Expertise du projet de plan de prévention des risques de submersion marine des marais de Dol (Ille-et-Vilaine)

Rapport n° 010117-01
établi par

avril 2015

Figure 4 : extrait colorisé du modèle numérique de terrain, Le Vivier-sur-mer : une situation préoccupante bien avant l'événement de référence. On distingue sur cette carte les cheminements possibles entre la mer et la zone arrière sans rencontrer d'obstacles supérieurs à 8,50 m NGF.

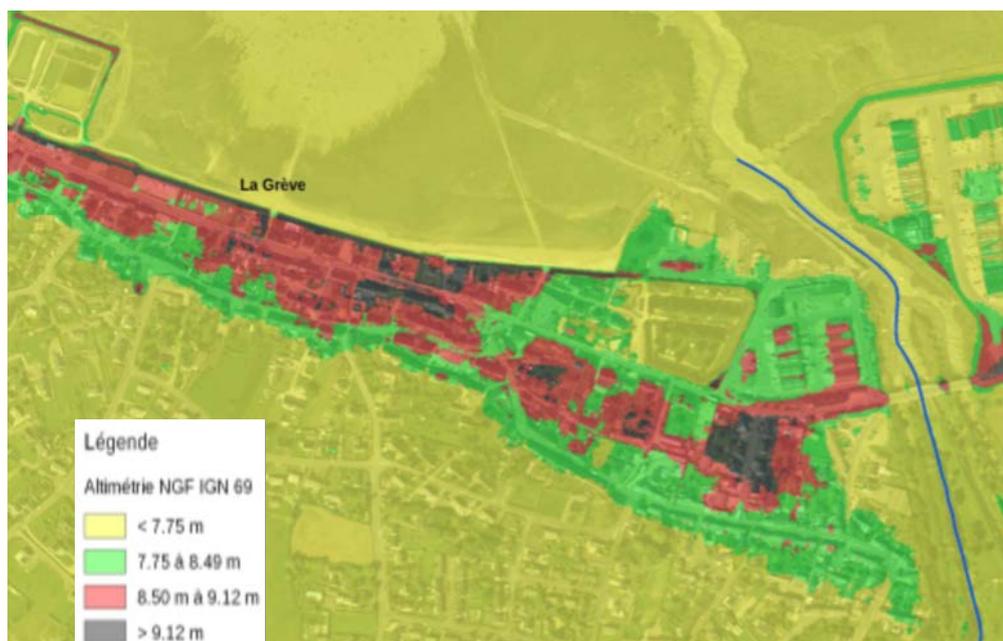
Au Vivier-sur-mer, la digue a été volontairement interrompue au droit du camping et du port départemental. Le cadastre met en évidence un arrêt de la propriété de l'ASA à l'ouest du port départemental. Un acte d'échange foncier aurait été signé entre l'ASA et la commune. Un talus existe ensuite sur 100 m. Enfin, de l'angle nord est du camping municipal au pont, il n'y a plus de digue sur 250 m, avec des cotes de terrain naturel comprises autour de 8,30 m NGF, une route entre 8,7 et 8,57 m NGF en pente vers le centre-ville, très en dessous de la cote 9,5 m proposée comme niveau de référence futur dans le dossier d'étude de danger. Nos entretiens font remonter cette altération de la digue à plus de trente ans.

La mission conclut que l'ASA n'est pas engagée sur ce tronçon manquant, qui relève aujourd'hui de la responsabilité générale de la commune. L'attention est attirée sur le fait qu'un simple remblai ne saurait constituer une réponse à cette situation d'absence de continuité. En cas de submersion, la responsabilité de la commune pourrait sans doute être recherchée.

Figure 11 : Vildé, zone à aménager

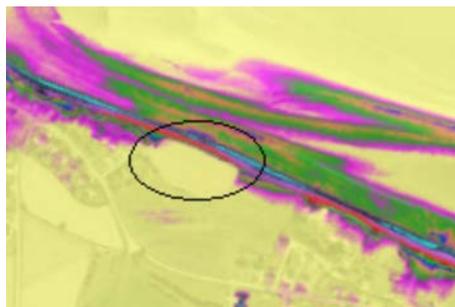
Ainsi, remblayer une partie de champ sur moins de 100 m, à côté du moulin, entre Vildé et Le Bout-de-la-Ville pour assurer à la digue une largeur continue d'au moins 30 m à 8 m NGF permettrait de sécuriser ce secteur isolé. Une opération analogue entre Bel-Air et La Quesmière serait à examiner.

Figure 12 : coupe du terrain et esquisse d'un remblai

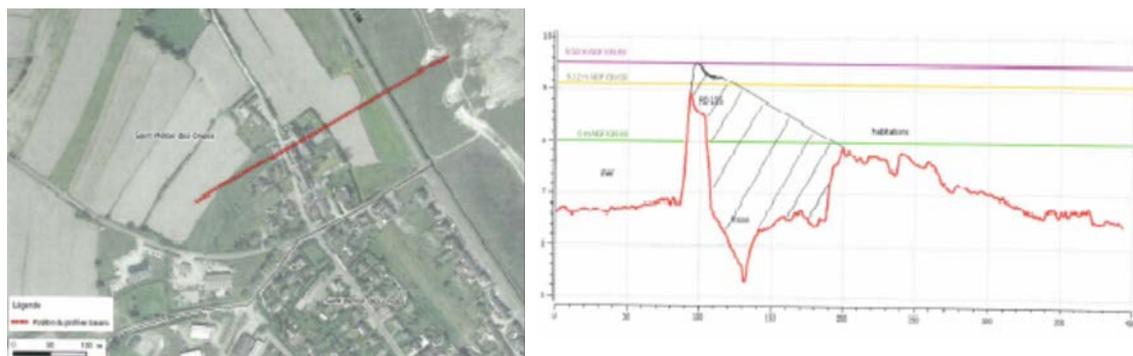
Pour Saint-Benoît, le remblaiement du terrain compris entre la route littorale, le blockhaus, l'ancien banc coquiller bâti et la rue de la baie devrait permettre de constituer un tertre. Sa présence améliorera la protection du bas bourg (une fois la digue rehaussée et l'hypothèse de ruine remplacée par celle d'une brèche, sur la digue allant jusqu'à Château Richeux). Il semblerait alors possible d'y prévoir une extension limitée de l'urbanisation, en continuité du bourg, et de permettre l'aménagement de la grande dent creuse située juste en face. Une vérification de l'organisation des écoulements est à prévoir.
